APPAREILS CONCERNES :
AVIONS WASSMER
WA40, WA40A et WA40B
Option « train rentrant électrique »

OBJET :
Remplacement de la chape éjectable de commande électrique

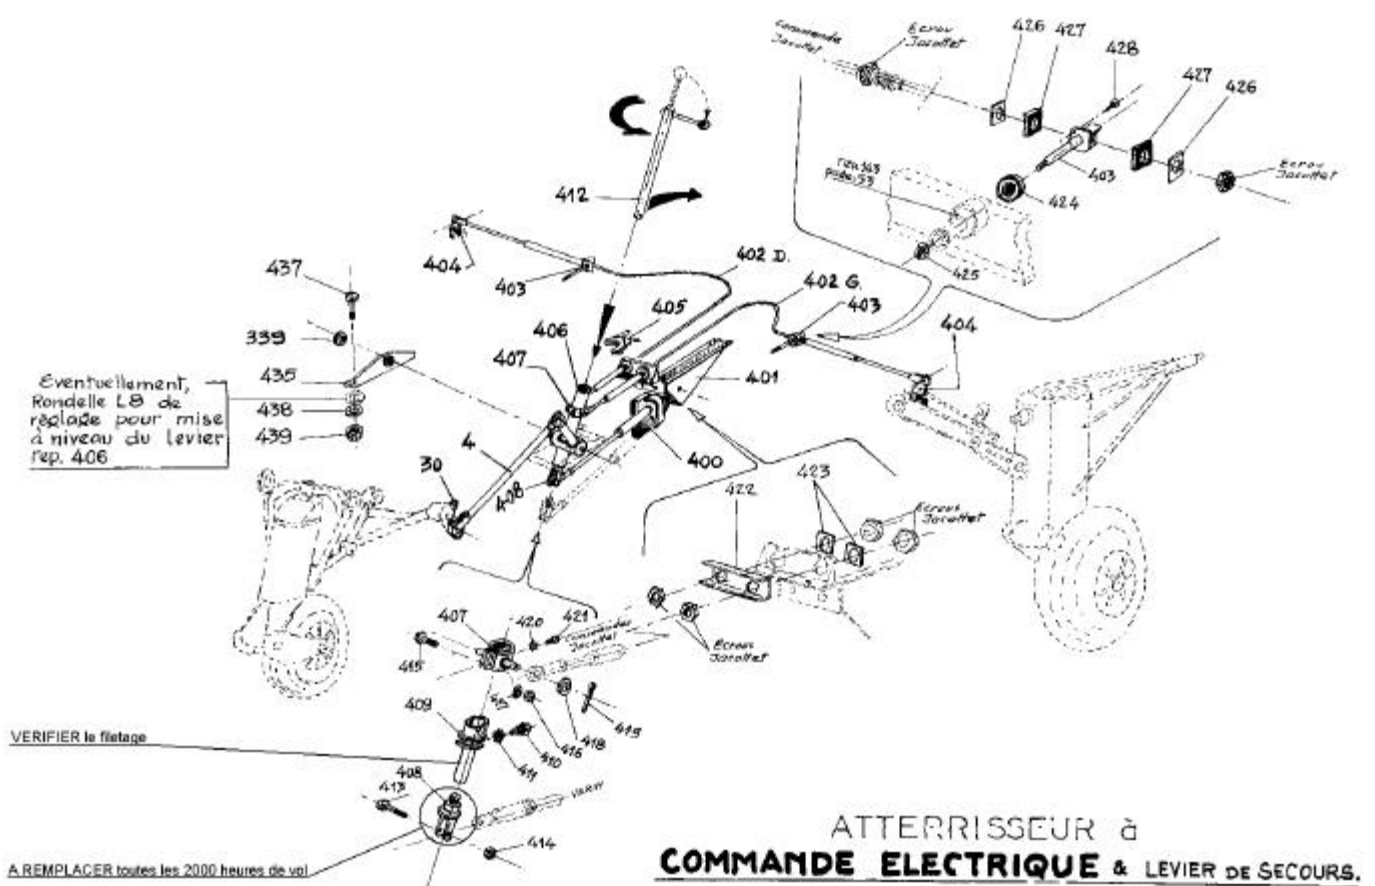
Suite à la rupture en service, par fatigue, d'une pièce du mécanisme de train rentrant électrique, il a été décidé de la remplacer par une pièce neuve sur tous les avions en service. Cette pièce est la « chape éjectable WA 40 40 04 », identifiée repère 408 page 65 du manuel d'entretien WA40 (voir page 2).

Remplacer la pièce WA 40 40 04 et vérifier le bon fonctionnement du mécanisme de train rentrant au cours de la prochaine opération d'entretien programmée et au plus tard avant le 1^{er} septembre 2004. Voir les instructions détaillées page suivante.

Nota : la chape éjectable WA 40 40 04 peut être remplacée sans influencer sur le réglage de l'ensemble du mécanisme de rétraction des atterrisseurs. Mais le bon fonctionnement de ce mécanisme influence directement sur les efforts que supporte cette pièce.

Mettre l'avion sur vérins et s'assurer que rien ne gênera le débattement des roues. Contact général coupé, mettre le contact train au tableau sur position « rentré ». Avec le contact général, amener la tige du vérin électrique à mi-course et couper le contact général. A l'aide du levier de secours, dévisser la « chape éjectable » WA40-40-04 (pièce repère 408 page 65 du manuel d'entretien WA40) pour la remplacer (voir comment faire dans le Manuel de Vol). En profiter pour vérifier :

- l'état du filetage de la « douille d'éjection » WA40-40-03 (pièce repère 409 page 65 du même catalogue) sur laquelle la « chape éjectable » est vissée : en cas d'usure prononcée, remplacer aussi cette pièce.
- Le fonctionnement de l'ensemble du mécanisme : il doit pouvoir être manœuvré à la main, en utilisant la manivelle de secours, sans point dur et sans avoir à exercer d'effort excessif. Si ce point n'est pas correct, reprendre les réglages de ce mécanisme conformément aux indications du Manuel d'Entretien.
